ACTA DE INSPECCIÓN

CERTIFICA: Que entre los días uno de julio al treinta de septiembre se ha personado en la central nuclear de Santa María de Garoña (CNSMG), propiedad de NUCLENOR S.A., emplazada en el término municipal de Santa María de Garoña (Valle de Tobalina, Burgos). Esta instalación se encuentra en situación de Cese Definitivo de la Explotación según orden del Ministerio de Industria, Energía y Turismo IET/1302/2013, de fecha 5 de julio.

El titular fue informado de que la inspección tenía por objeto realizar las comprobaciones de los procedimientos del Sistema de Supervisión y Seguimiento de la C.N. Sta. María de Garoña correspondientes al tercer trimestre del año 2016.

COMENTARIOS AL ACTA DE INSPECCIÓN
REF. CSN/AIN/SMG/16/753

Cambio bomba toma muestras tren "A" ventilación del EAMU

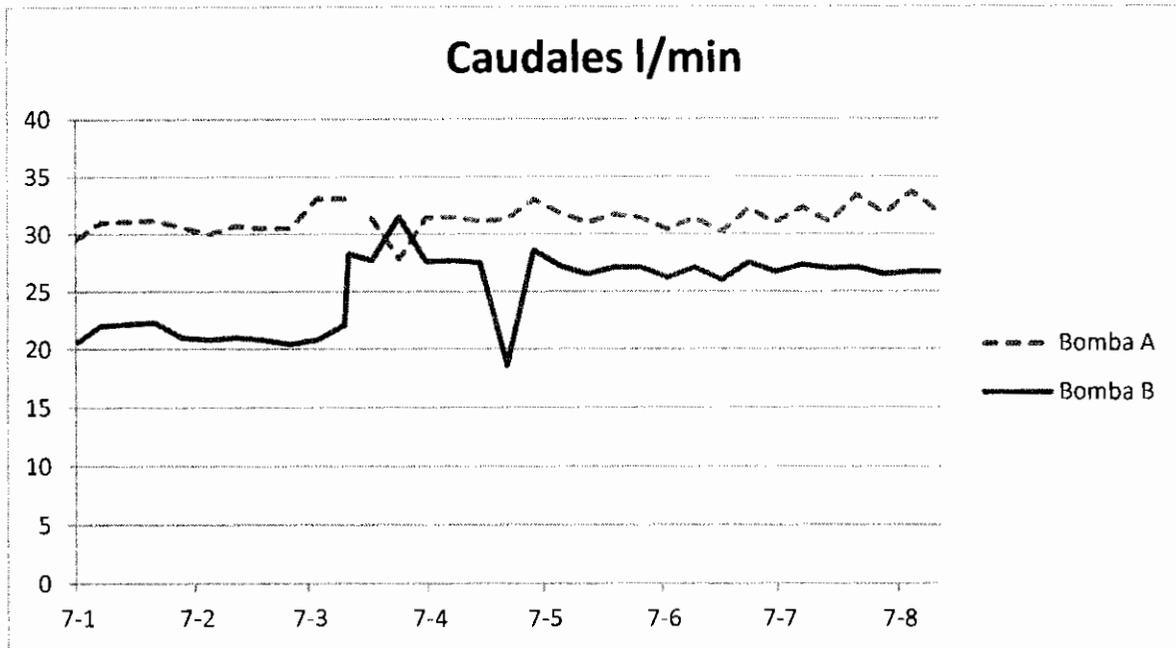
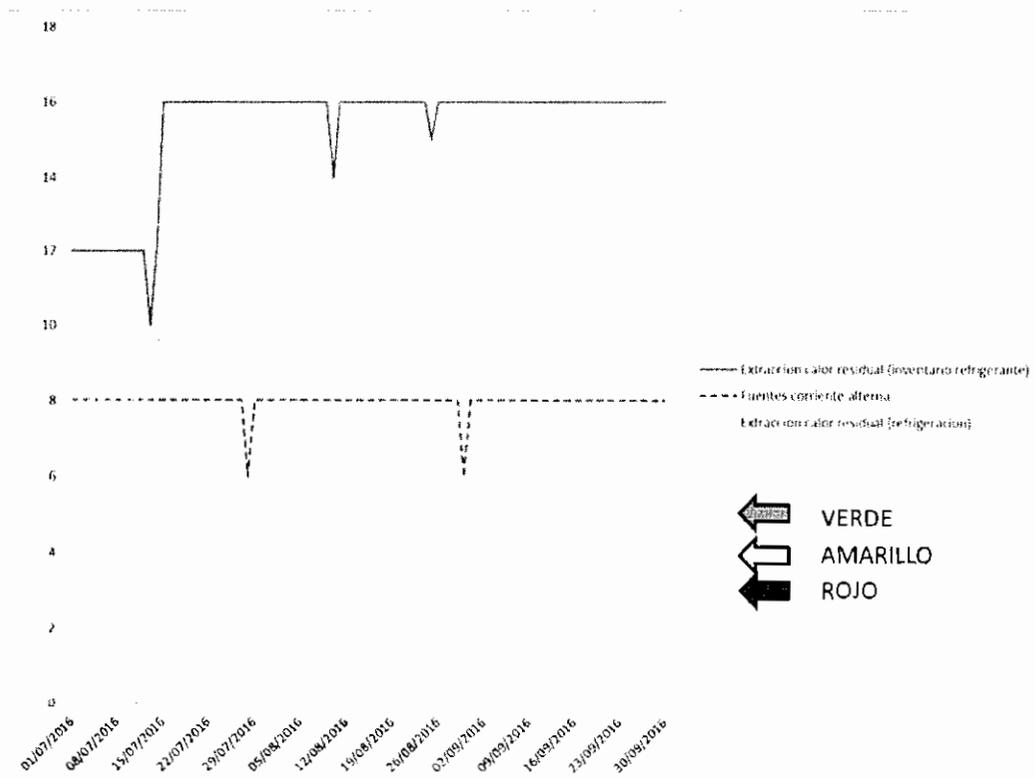
El día 29 de agosto se asistió al cambio de la bomba B-9-818A (s/n 0513900108, pedido G-523120-R)) por una de repuesto (s/n 1213905776, pedido G-522818-R) y la ejecución posterior de la prueba MC-PR-606A (Chequeo de la instrumentación de caudal del tren A del sistema de muestreo de la ventilación del EAMU), donde el requisito a vigilar es que la

bomba proporcione un caudal de aspiración superior a 20 l/min: el inspector pudo comprobar que daba un valor de 33,6 l/min en el caudalímetro FIQ-9-814A. El fallo de la bomba había motivado la declaración de inoperabilidad de la toma de muestras del tren "A", teniendo como acciones asociadas el detener el funcionamiento de dicho tren y recuperar su funcionalidad en un plazo de 30 días; esto se realizó el día 26 de agosto a las 11:24, abriéndose la Incidencia de ETP nº 222/16, cerrándose el día 29 a las 12:46 h. La pérdida de uno de los dos canales de muestreo incide sobre el funcionamiento de la instalación, pues no se puede abrir la puerta de equipos. La bomba se cambió porque había provocado en repetidas ocasiones el disparo del diferencial de su panel de alimentación.

En la revisión en taller se encontró derivado el motor de la bomba, circunstancia que no se había producido con anterioridad, pues generalmente se producía el fallo de la parte hidráulica. Se sospechó que pudiese tener algún impacto en el fallo la alta temperatura existente en el interior del panel que alberga las bombas (el panel se encuentra en la terraza del edificio) por lo que se decidió instalar un registrador de temperatura para su seguimiento, una vez cambiada la bomba por otra con s/n 1213905776.

El día 31 de agosto, al abrirse el panel para colocar el registrador de temperaturas, el operario escuchó ruidos extraños procedentes de la bomba, produciéndose a continuación el bloqueo mecánico de la misma. Debido a esto se declaró nuevamente no funcional el tren "A" a las 9:15 h. Se procedió a cambiar la por el conjunto s/n 0715903472, pedido G-524187-R, reponiéndose la operabilidad a las 9:16 h del día 1 de septiembre. En dicho mantenimiento se procedió igualmente a cambiar el filtro situado en la admisión de la bomba, que según se informó al inspector nunca se había cambiado con anterioridad. En este caso el fallo no era eléctrico, sino mecánico. El inspector presencié la ejecución del MC-PR-606B, obteniéndose un valor de 32,86 l/min.

Se realizó una comprobación documental de las ejecuciones de los procedimientos MC-PR-606A/B, observándose que el caudalímetro asociado a la bomba "A" (FT-9-914A) ofrecía sistemáticamente valores por encima de los de la bomba "B" (FT-9-914B).

Se solicitó el informe de calibración de ambos caudalímetros, habiéndose realizado entre los días 15 y 17 de marzo de 2016. El resultado fue satisfactorio, aunque se encontró una desviación superior al margen permisible para valores de caudal superiores a 72 l/min. Aunque el caudal habitual es del orden de 30 l/h, se optó por sustituir ambos caudalímetros por otros calibrados en taller, mientras que los retirados se repararán; con motivo de la calibración el titular tenía abierta la entrada AR.6508 en el PAC.

El titular abrió la incidencia menor (IM) IM-70/2016 (El motor de la bomba de toma de muestras del EAMU está derivado a masa). En el mismo se concluye que la causa más probable fue el cambio brusco de temperatura producido al abrirse la puerta del panel, combinado por el muy bajo caudal de la bomba que dificulta su refrigeración, causado según el suministrador del equipo por el excesivo número de restricciones que posee en su línea. El informe propone como acción correctiva modificar el sistema de toma de muestras para alcanzar un caudal de 40 l/m, y varias acciones de mejora, como instalar aislante térmico en el panel y dotarlo de ventiladores-extractores de mayor capacidad. Bombas del mismo fabricante mantienen abiertas cuatro acciones derivadas de fallos producidos en el año 2015 en la toma de muestras de la ventilación del ATB (IM-73/2015), con fecha límite de ejecución 31/10/2016 para el diseño de una estrategia más eficiente de rotación de bombas en un mismo sistema y con fecha límite de ejecución reprogramada al 20/02/2017 para una estrategia de mantenimiento específica para dichos equipos y una gama con instrucciones específicas para el desmontaje y revisión de las bombas.
